Fiberglas-Technik Rudolf Lindner EASA AP.161	Technische Information 21 / <i>Service Letter 21</i> „Einbau Ersatz-Querruder“ / „Replacement Aileron Installation“	Grob Sailplanes EASA.A.250 TWIN II / Twin II Acro
--	---	---

Gegenstand / subject:

Information zum Einbau von Ersatz-Querrudern.
Information about replacement aileron installation.

Muster / *variants*
GROB G 103 TWIN II / GROB G 103 A TWIN II ACRO

Abb./Fig. 2 – Skizze der Ruderfahne oben und unten / *sketch of overhang on upper and lower shell*

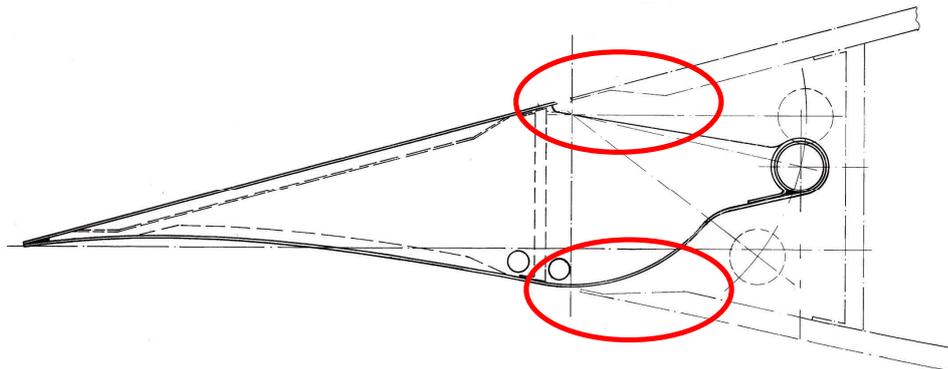
- 5.** Wenn die beiden Ruderspalte passen und das Querruder eingebaut werden kann, Querruder mit den 5 Bolzen abstecken und Ausschlag prüfen.
Sollte das Ruder unten an der Ruderfahne streifen, muss das Laminat der Unterschale des Tragflügels soweit abgeschliffen werden, bis es nicht mehr streift.
Sollte dabei der Schaum des Sandwich freigelegt werden, so muss der Schaum soweit abgeschliffen werden, dass das GFK des Innenlaminats mind. 6mm breit hinter dem Schaum zum GFK der Außenschale als Endfahne verlängert werden kann. Innenlaminat dafür vor der Reparaturstelle entsprechend anschleifen, überlaminieren (nach vorne hin überlappen) und nach dem Aushärten verschleifen.

*As soon as both gaps are within tolerance and installation of the aileron becomes possible, then install aileron with 5 pins and check deflection range.
If the aileron is chafing against the lower wing shell overhang, then this laminate of the lower shell has to be sanded away until no chafing occurs anymore.
If this leads to exposure of the sandwich core foam then this foam needs to be sanded away far enough that the laminate of the inner layers may be extended with min. 6 mm of direct contact to the outer layers as overhang. For this sand the repair area in front of the exposed foam and laminate over this area the layers of the inner shell (use overlap in front of foam) and sand after curing.*
